1. Évolution de la version programme de la carte SCU : de V1.8 à V2.0

2. Evolution du tube d'évacuation des fumées

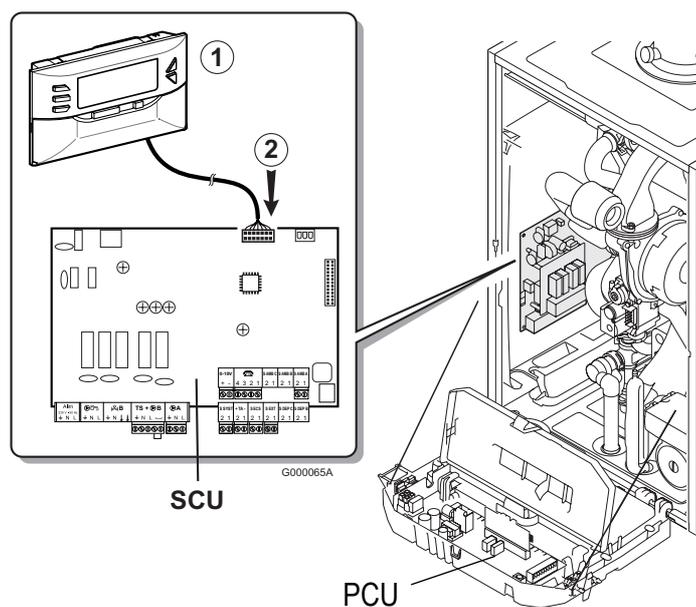
La mise à jour de la version du programme s'effectue en utilisant l'outil de programmation :

① Outil de programmation

② J1 : Connecteur pour l'outil de programmation.

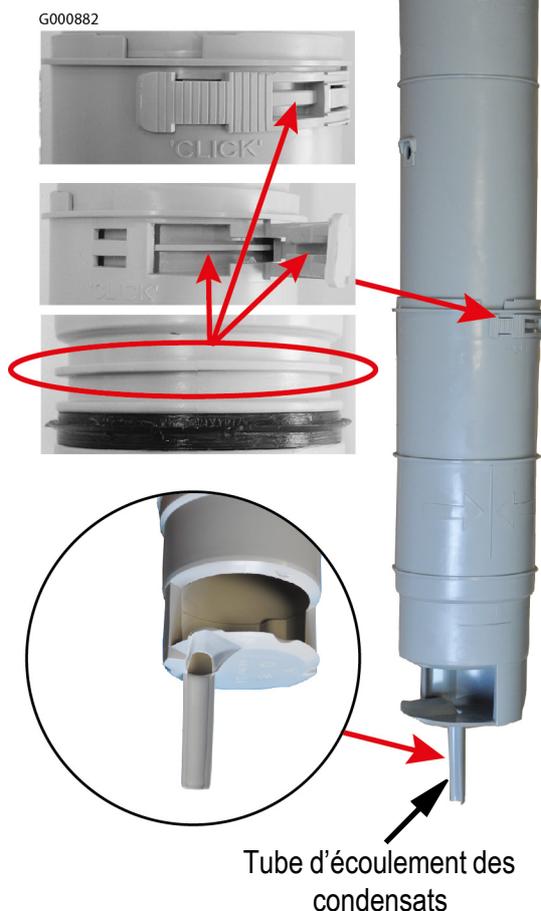
Les condensats provenant de la combustion s'écoulent à travers le tube d'évacuation des fumées et peuvent dans certains cas provoquer une corrosion au niveau du récupérateur de condensats en aluminium de l'échangeur de chaleur.

Le tube d'évacuation des fumées a été modifié pour permettre l'écoulement des condensats directement dans le siphon, sans entrer en contact avec le bac de récupération en aluminium. Cela évite d'endommager le bac de récupération de condensats.

Le nouveau tube d'évacuation des fumées est conçu en deux parties télescopiques permettant un montage et un démontage aisé.

Ancienne version

Nouvelle version

Le nouveau tube est monté en production à partir des n° de série suivants (depuis semaine 34 / 2015) :

- **GMR 5045** : A partir du numéro de série chaudière **1522912000740**
- **GMR 5065/ 5090/ 5115** : A partir du numéro de série chaudière **1522511993020**
